Mission régionale d'autorité environnementale
Grand Est

**Avis sur le projet de modification n°1 et de révision allégée n°1
du Plan local d'urbanisme intercommunal (PLUi)
du Pays Rhéna (67)**

n°MRAe 2022AGE50

Figure 2: localisation des zones par rapport au risque d'inondation. Source : dossier

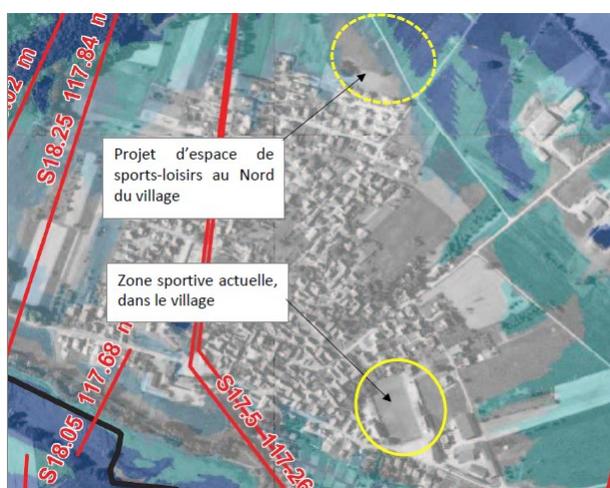
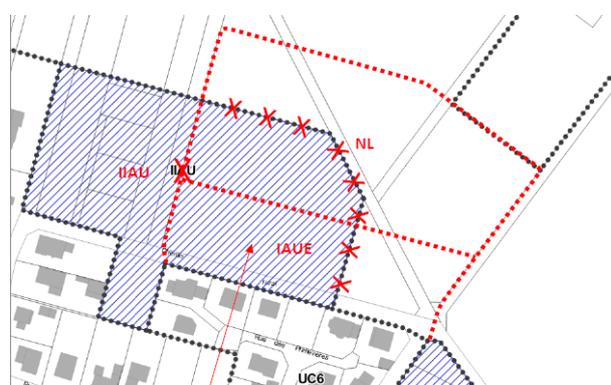
- Le point 5 de la révision allégée vise la relocalisation d'une zone de sports-loisirs à Forstfeld sur une partie de réserve foncière (2AU) de 0,9 ha et sur une zone agricole de 1,3 ha par la création d'une zone d'équipement (1AUe) et d'un STECAL (NL). Selon le dossier, le déplacement des équipements permettra la réalisation de logements sur la zone de loisirs existante vu que cette dernière est située hors zone inondable au titre du SAGEECE du bassin de la Sauer et du Seltzbach, contrairement à la zone 2AU existante.

L'Ae constate que si la nouvelle zone 1AUe est située majoritairement en dehors des zones inondables, le STECAL NL est quant à lui soumis à ce risque. Le dossier en tient compte en précisant dans l'orientation d'aménagement et de programmation (OAP) sectorielle que les aménagements sportifs garantiront la transparence hydraulique, privilégieront les supports perméables et faciliteront l'infiltration des eaux pluviales. Si l'Ae n'a pas de remarque sur ce point, elle constate que le reliquat de la zone 2AU est maintenu alors que situé en zone inondable avec des hauteurs d'eau pouvant aller jusqu'à 1 m selon la cartographie du SAGEECE. De plus, le dossier précise que les habitations n'y sont pas autorisées. Pourtant, aucune justification n'est apportée concernant son maintien.

L'Ae recommande de rendre aux espaces naturels ou agricoles la zone 2AU maintenue dans le projet de PLUi à Fortsfeld et située en zone inondable avec des hauteurs d'eau pouvant atteindre 1 m (point 5 de la révision allégée).
